PN-EN 14511-3:2008/AC

Klimatyzatory, ziębiarki cieczy i pompy ciepła, ze sprężarkami o napędzie elektrycznym, do grzania i ziębienia -- Część 3: Metody badań

Poprawka do Normy Europejskiej EN 14511-3:2007/AC:2008 Air conditioners, liquid chilling packages and heat pumps with electrically driven compressors for space heating and cooling - Part 3: Test methods

This corrigendum becomes effective on 6 August 2008 for incorporation in the three official language versions of the EN.

Figure C.2 — Essai de puissance calorifique en régime stabilisé".

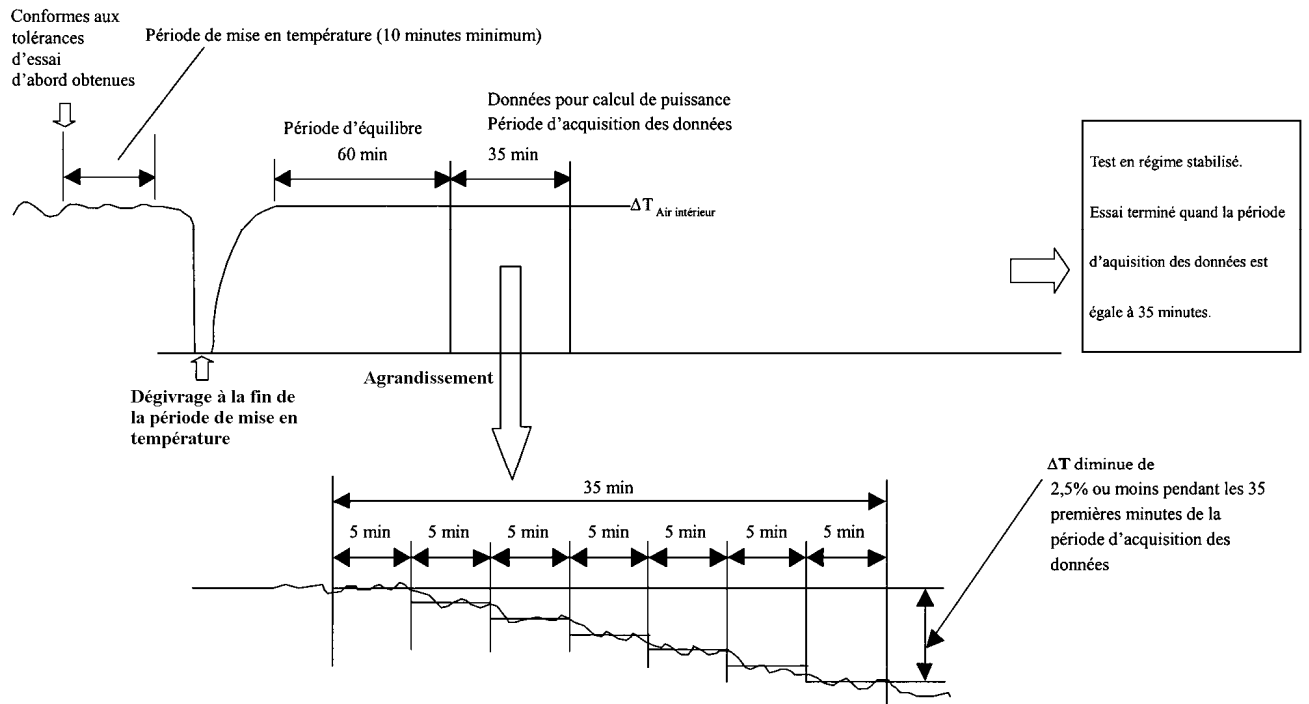
Only in the French version

Figure C.2 shall be replaced with the following: "
